**Modulo per la presentazione delle osservazioni per i piani/programmi/progetti sottoposti a procedimenti di valutazione ambientale di competenza statale**

**ID: Codice procedura (ID\_VIP/ID\_MATTM): 12691**

**“Progetto di un impianto eolico denominato "Pitigliano" ubicato nei comuni di Pitigliano (GR) e Sorano (GR) costituito da 20 (venti) aerogeneratori di potenza nominale 7,0 MW per un totale di 140,0 MW con relative opere connesse ed infrastrutture indispensabili”**

**Immagine 3. Cumulo di una parte di impianti eolici, fotovoltaici e geotermici industriali in progettazione ed esistenti intorno all’eolico industriale “Pitigliano”.**

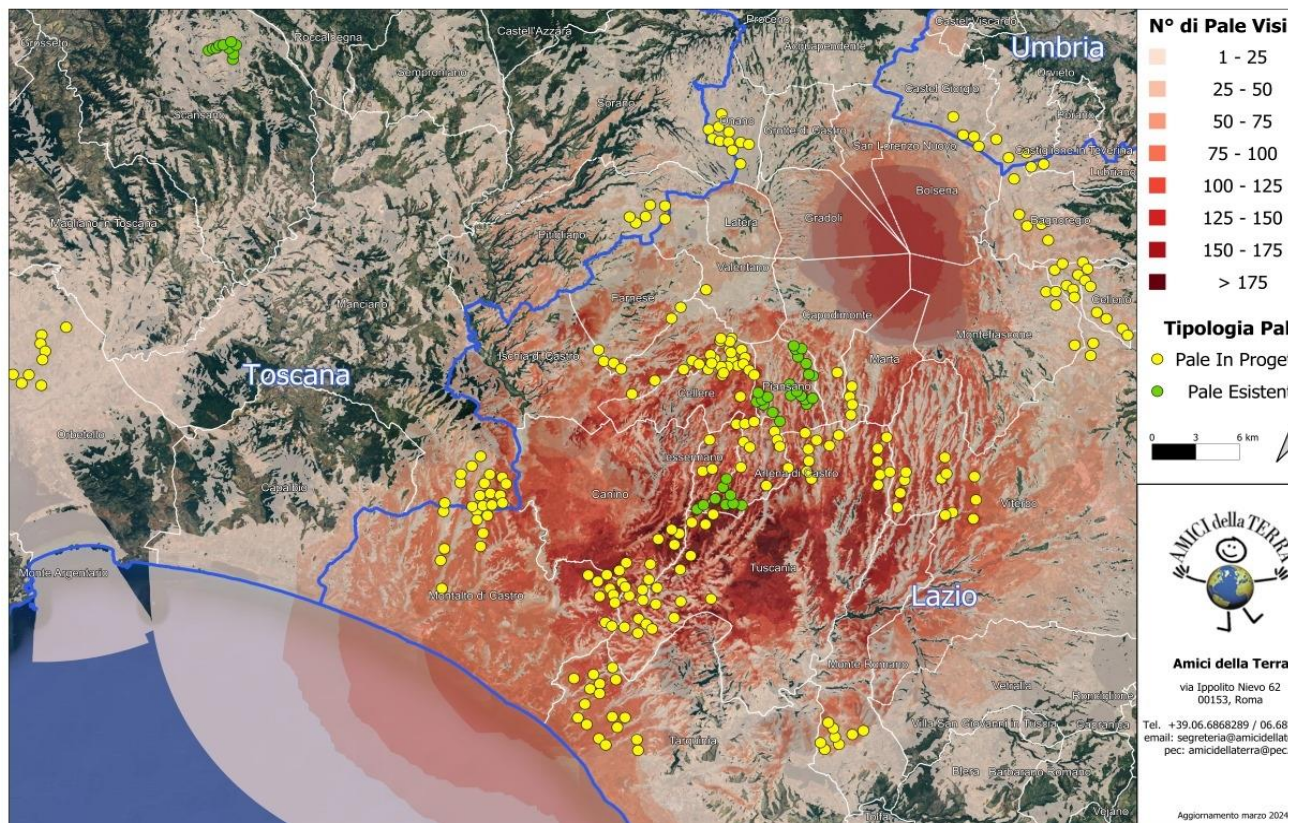
Tornando alle Linee guida nazionali, l’allegato IV dedica il paragrafo 3 agli impatti visivi e quelli sui Beni Culturali, Paesaggistici, Naturalistici e Culturali, dove viene detto che la valutazione dell’impatto visivo dovrà essere effettuata tenendo conto “**degli elementi caratterizzanti e qualificanti il paesaggio, effettuata alle diverse scale di studio (vasta, intermedia e di dettaglio...**”. Le analisi debbono non solo definire l’area di visibilità dell’impianto eolico industriale, **ma anche il modo in cui l’impianto viene percepito all’interno del bacino visivo**. Le analisi visive debbono inoltre tener in opportuna considerazione **gli effetti cumulativi derivanti dalla compresenza di più impianti**”. Nella Relazione Paesaggistica e nello Studio di Impatto Ambientale prodotte dalla proponente come già evidenziato è stato ignorato il vincolo paesaggistico di notevole interesse pubblico ex articolo 136 del Codice dei

Beni Culturali “*Ambito paesaggistico, geologico e geomorfologico dell’orlo della caldera di Latera ...*” Non vengono nemmeno citati gli impianti eolici in progetto al MASE, il “Rempillo” (6 aerogeneratori) e un altro in verifica amministrativa di 14 aerogeneratori e 72, 6 MW. Ad oggi nei territori di Pitigliano, Sorano e in quello limitrofo potenzialmente potrebbero essere insediati 40 aerogeneratori alti 200 metri e larghi 170. Ma la proponente non cita neanche altri impianti che creerebbero il cumulo e quindi maggiore impatto. Infatti, sul territorio della “Città del Tufo” (Sorano e Pitigliano) impatterebbero anche l’impianto eolico “Montarzo” di Onano con 13 aerogeneratori con le dimensioni ricordate, l’altro eolico industriale nel territorio di Valentano con sette aerogeneratori (stesse dimensioni), gli impianti di Farnese con un minieolico di 3 Torri alte 60 metri già installate in località Poggio del Crognolo e l’impianto eolico industriale “Vallerosa” (7 aerogeneratori alti 200 metri e larghi 158 metri) in procedura VIA presso la Regione Lazio. Inoltre, altri impianti del minieolico già presenti a Valentano, Cellere e Piansano e due progetti eolici industriali con le stesse dimensioni (200 m x 170 m) nel Comune di Ischia di Castro. La valutazione del cumulo non prende neanche in considerazione gli impianti industriali di fotovoltaico e agrivoltaico in progetto a Farnese, Valentano, Ischia di Castro, Cellere. L’impianto geotermico in procedura Via al MASE, progettato nella Caldera di Latera. Quindi è stata effettuata una valutazione del potenziale impatto cumulativo non veritiera a dispetto di quanto affermato dalla proponente che sostiene di aver preso in considerazione uno spazio di 10 km intorno al suo impianto per gli impatti che si creerebbero.

Riguardo al cumulo degli impianti FER, le mappe prodotte dalla proponente riguardano, come già evidenziato, soltanto una parte molto piccola degli impianti FER dell'area intermedia e vasta e in particolare di quelli eolici che contribuiscono a creare un notevole cumulo e la saturazione del territorio tosco laziale. Riguardo al cumulo dei soli impianti eolici si riporta la mappa dell'intervisibilità degli impianti eolici elaborata dall'Associazione nazionale “Amici della Terra”.

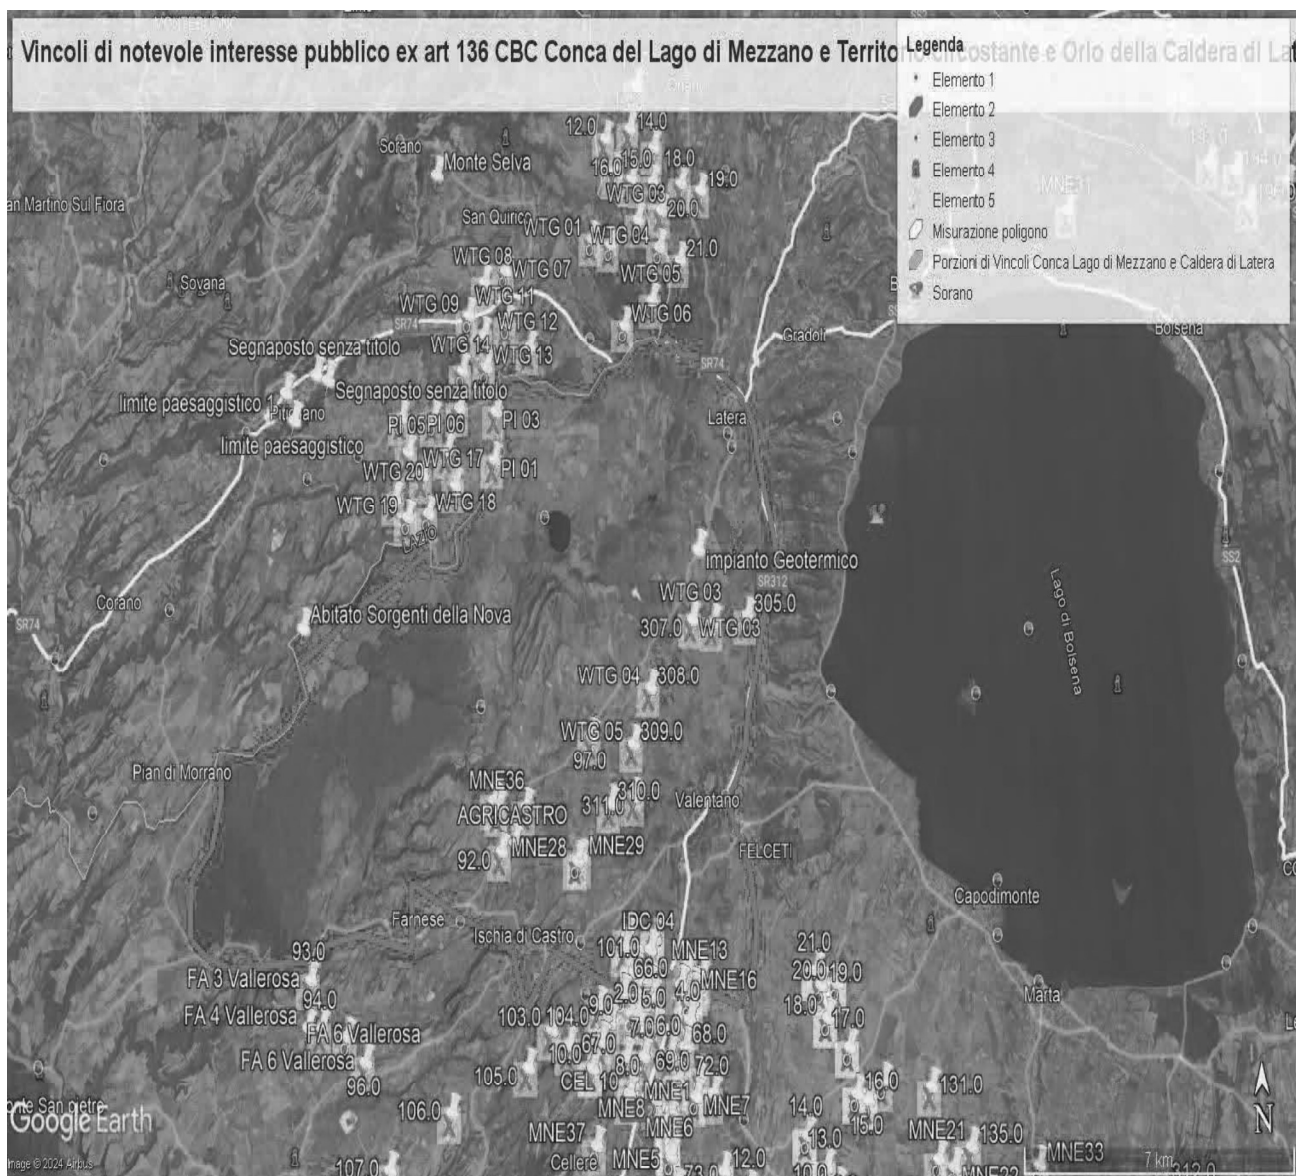
Al contrario si evidenzia che l'impianto eolico industriale citato non solo ricadrebbe con tutti e 20 gli aerogeneratori all'interno delle fasce di rispetto di 3 km di due vincoli paesaggistici di notevole interesse pubblico esistenti nella Regione Lazio e con una parte di essi nel vincolo paesaggistico del Centro abitato di Sorano ( GR) quindi in aree non idonee all'installazione di impianti di energia rinnovabile. Addirittura, alcuni aerogeneratori sarebbero ubicati a poche centinaia di metri dai perimetri dei due vincoli paesaggistici laziali ex art 136 del CBC.

Come è illustrato nell'immagine si ribadisce che l'impianto industriale "Pitigliano" ricade completamente all'interno delle fasce di rispetto dei due vincoli di notevole

interesse pubblico e lambisce quelle di un terzo vincolo e quindi come affermato dal Consiglio di Stato nelle sentenze citate, l'impianto è insediato in area non idonea ai sensi dell'art. 20 comma 8 lettera c quater del D.Lgs. n. 199/2021 e ss.mm.ii al contrario di quanto sostiene la proponente.

**IMMAGINE n. 2** Impianto eolico industriale “Pitigliano” e distanze aerogeneratori dai Vincoli della Conca del Lago di Mezzano...

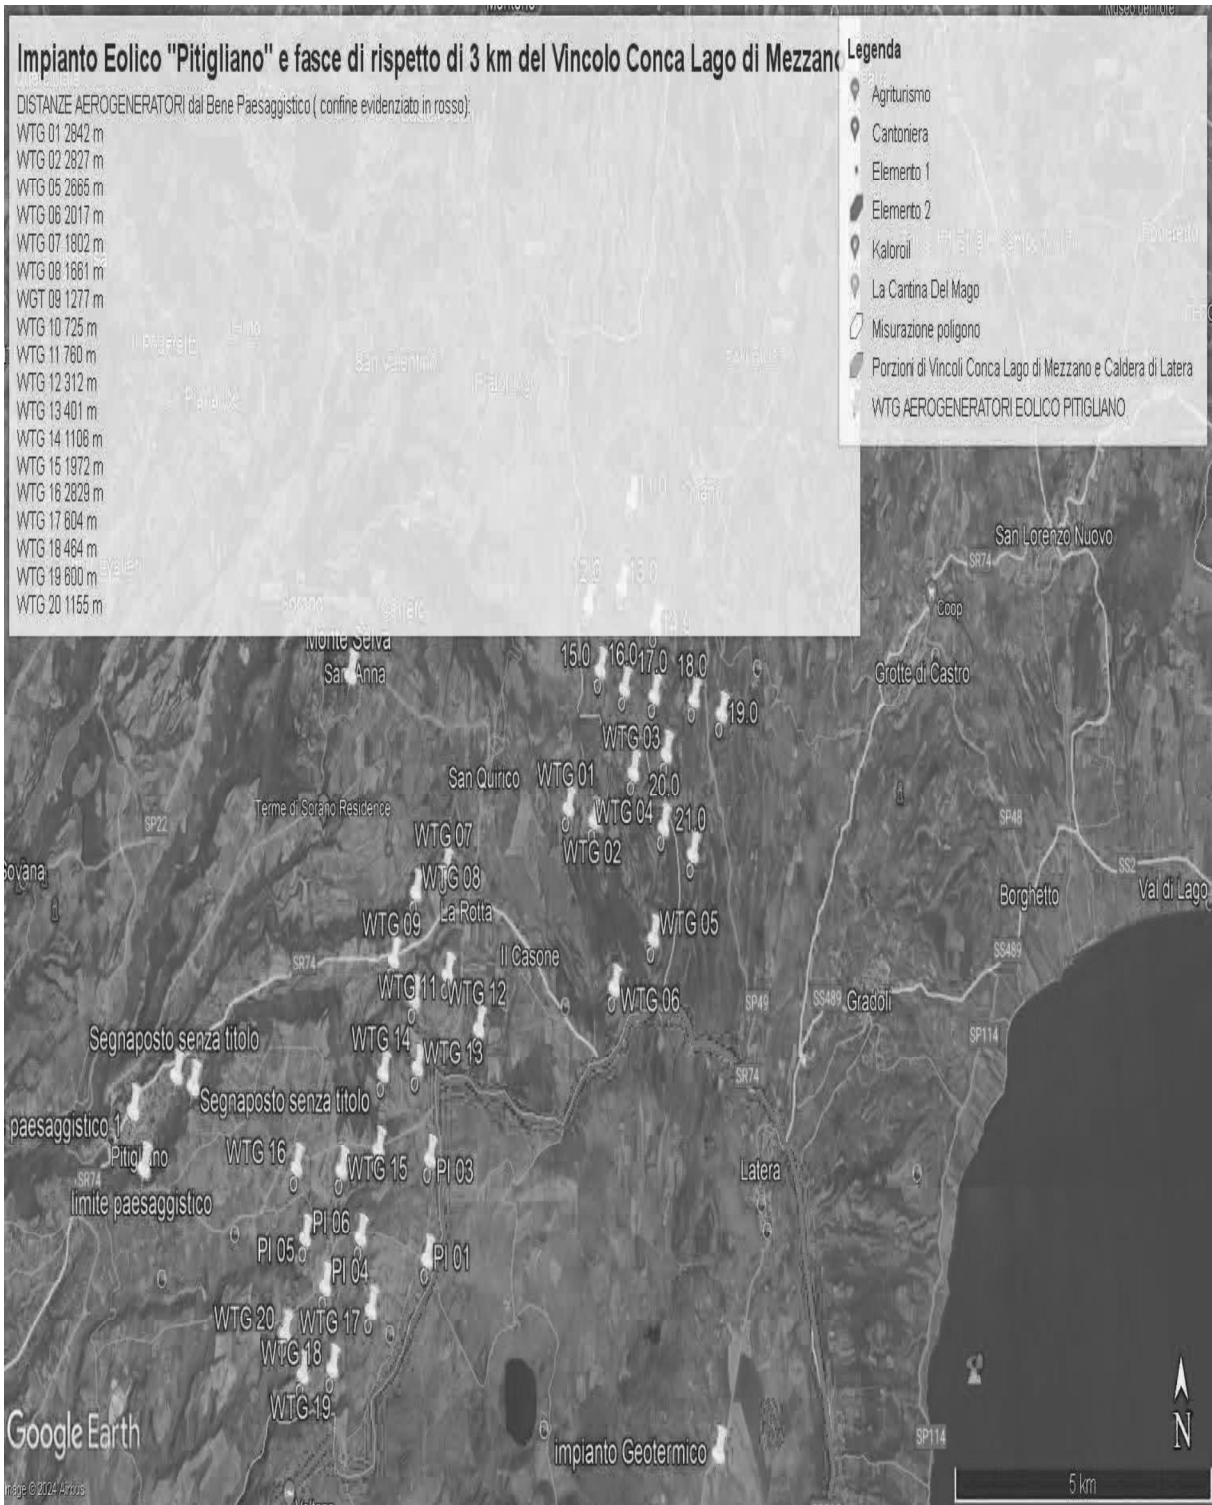
ma nelle sue immediate vicinanze ( a soli 100 metri i primi due aerogeneratori) oltre ad impattare sul territorio e sulle economie di cinque Comuni del Lazio (Farnese, Onano, Latera, Valentano, Grotte di Castro e Gradoli ) si trova nelle fasce di rispetto dei Beni di notevole interesse pubblico come si è evidenziate nelle Osservazioni precedenti e crea degli impatti negativi anche sui beni naturalistici come verrà dettagliato nell'Osservazione relativa alla Vinca. Inoltre, andrebbe a sommarsi al già enorme cumulo di impianti eolici e fotovoltaici e geotermici che creano una elevata criticità ambientale nella provincia di Viterbo e interferiscono anche con il territorio toscano come si può vedere dalle varie immagini dell'Allegato n. 1.
